改善箇所説明図

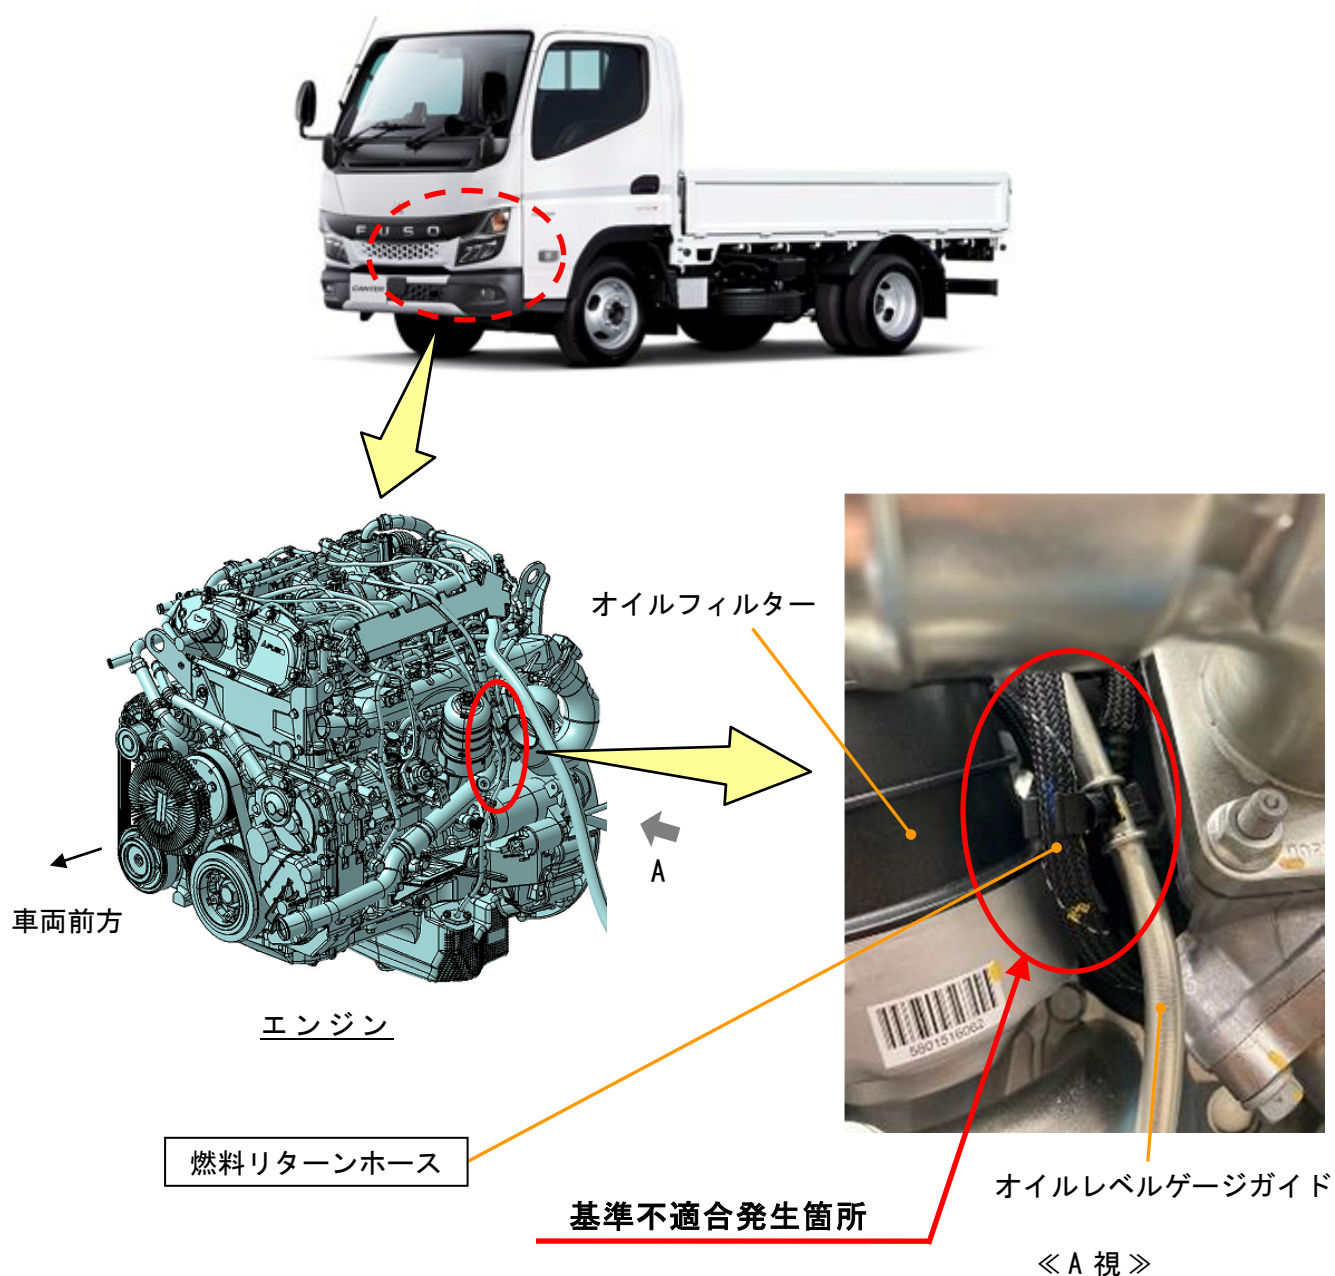
小型トラックにおいて、原動機の生産作業工程が不適切なため、燃料リターンホースがオイルフィルターとオイルレベルゲージガイド間に挟み込まれてつぶれているものがある。そのため、燃料リターンホースが外れて燃料が漏れ、最悪の場合、火災に至るおそれがある。

全車両、オイルフィルターとオイルレベルゲージガイド近傍の燃料リターンホースを点検し、つぶれが認められた場合は新品に交換すると共につぶれが生じないように配策し直す。

注：□ は、つぶれが認められた場合に新品と交換する部品を示す。

識別：作業完了車には、オイルフィルターの取付部に白色ペイントを塗布する。
